ИНФОРМАЦИОННОЕ ПИСЬМО СЛУЖБЫ РЗ и А

№ 61

от 17 февраля 1982 г.

об усовершенствовании типовой схемы УРОВ 500 кВ.

рис. 1

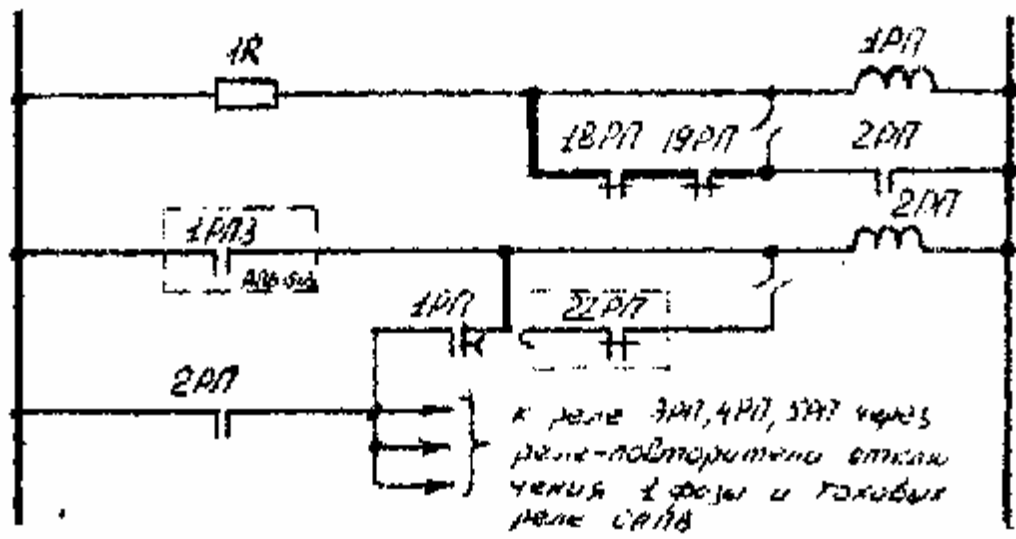
Время удерживания в первых вариантах типовой схемы определялось временем отпадания реле 1РП типа РП-252 (рис.1). Такое схемное решение не позволяет в полной мере удовлетворить оба указанные выше требования к времени удерживания пусковых цепей УРОВ, особенно в случае необходимости обеспечить действие УРОВ при последовательном отказе нескольких выключателей. Кроме того выполнение больших выдержек времени на реле 1РП опасно из-за возможности его залипания с последующим излишним трехфазным, отключением линии в момент включения фазы при успешном ОАПВ.

Для удовлетворения обеих требований к времени удерживания в указанных схемах УРОВ 500 кВ. по рекомендации института "Энергосетьпроект" предлагается заменить реле 1РП на реле типа РП-251, отрегулировав, время его отпадания равным 0,1с, включить в цепь шунтирования обмотки реле 1РП последовательно соединенные контакты реле 18РП и 19РП и зашунтировать контакт реле повторителя отключения 3х фаз от ОАПВ в цепи удерживания реле 2РП. (см. рис. 1 и рис. 2. Измененные цепи показаны утолщенными линиями)

рис. 2

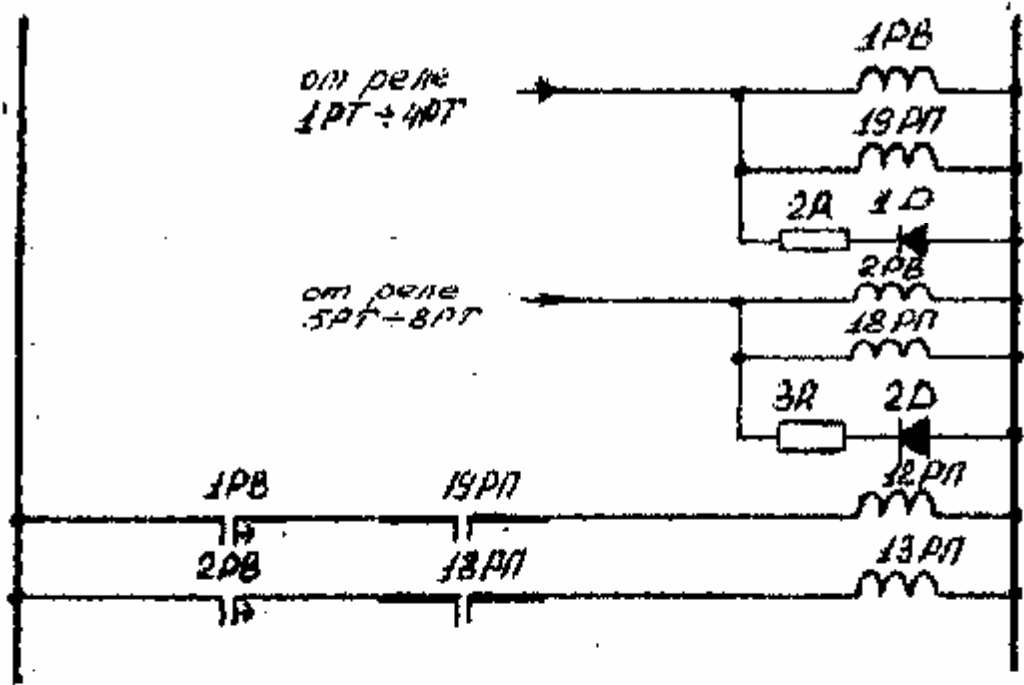
2. Существующие типовые схемы УРОВ 500 кВ требуют при выборе времени срабатывания УРОВ учета времени возврата реле 1РВ (2РВ). Как показывают исследования, проведенные лабораторией ОРЗАУМ института «Энергосетьпроект»; время возврата нестабильно и составляет от 0,05 до 0,12с.

Небольшим изменением схемы УРОВ предлагается исключить необходимость учета времени возврата реле IPB (2PB). Для этого необходимо последовательно с упорными контактами реле времени IPB (2PB) включить замыкающие контакты реле 19РП (18РП), обмотки которых включены параллельно с обмотками соответствующих реле времени (см. рис. 2).

Время отпадания реле 18РП(19РП) в полной схеме не превышает 0,05с.
